**Wielkopolskie  
Muzeum  
Niepodległości**

Poznań, 10 sierpnia 2023 r

Dotyczy: **Postępowania o udzielenie zamówienia publicznego pn.: „ Budowa Muzeum Powstania Wielkopolskiego 1918-1919” – postępowanie numer FA.261-4/2023.**

Zamawiający w ww. postępowaniu na podstawie art. 135 ust. 1 i 2 oraz 137 ust. 1 ustawy z dnia 11 września 2019 r. Prawo zamówień publicznych (tj. Dz. U. z 2022 r. poz. 1710 ze zm.) zwanej dalej „Ustawą” lub „Ustawą Pzp”, informuje o pytaniach i wyjaśnieniach do treści Specyfikacji Warunków Zamówienia (SWZ) oraz zmianach SWZ:

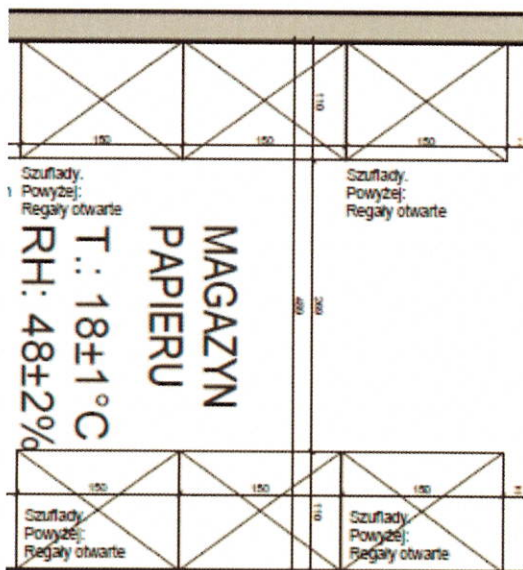
8. W Projekcie Technologii Muzealnej w dokumencie „MPWP-EX-TEM-Z-DO-001-2-0- Opis” w ramach "Części B - Karty Pomieszczeń" w pom. U.1.30. „Pracownia digitalizacji” wymieniono poniższe wyposażenie:

Taboret [207] – 2 szt.
Stanowisko komputerowe [210] – 1 szt.
Skaner 3D – 1 szt.

Tymczasem na rys. „MPWP-EX-TEM-U-FP-OU1-1-0” nie pokazano tego wyposażenia.

W związku z powyższym prosimy o potwierdzenie, czy przedmiotowe wyposażenie ma być wyceniane?

Przedmiotowe Wyposażenie wskazane W Projekcie Technologii Muzealnej w dokumencie „MPWP-EX-TEM-Z-DO-001-2-0- Opis” w ramach "Części B - Karty Pomieszczeń" w pom. U.1.30. „Pracownia digitalizacji” należy uwzględnić w wycenie.

(105) Szufłady i regaly otwarte

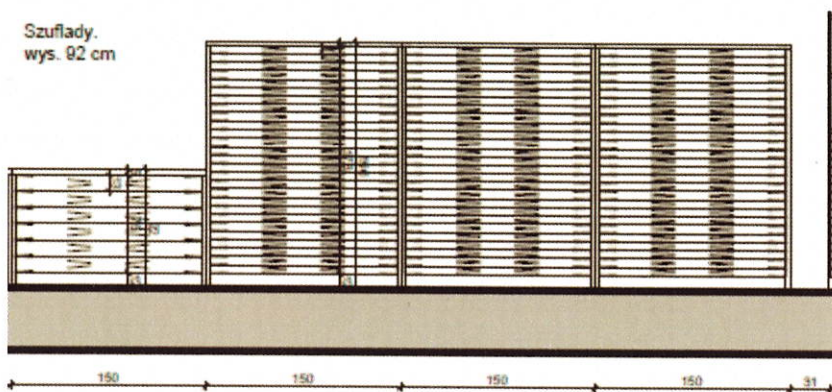
21. W Projekcie Technologii Muzealnej na rysunku „MPWP-EX-TEM-U-FP-OU1-1-0” w pom. U.1.36. „Magazyn papieru” pokazano, jako wyposażenie, jak poniżej:

Pokazane na rzucie wymiary wskazują na wyposażenie p.n. „Szufłady i regaly otwarte [105]” o wymiarach, jak poniżej (wg „MPWP-EX-TEM-Z-DO-002-0-1- Karty produktów”):

Z kolei na rys. „MPWP-EX-TEM-U-SE-0U1-0-0” (przekroje przez Magazyn papieru) wskazują na wysokość tych samych „szuflado-regałów” równą 190 cm – patrz poniżej:

W związku z powyższą rozbieżnością, prosimy o jednoznaczne wskazanie, jaka jest właściwa wysokość tego wyposażenia?

Należy przyjmować zgodnie z MPWP-EX-TEM-U-SE-0U1-0-0, Wysokość 190 cm.
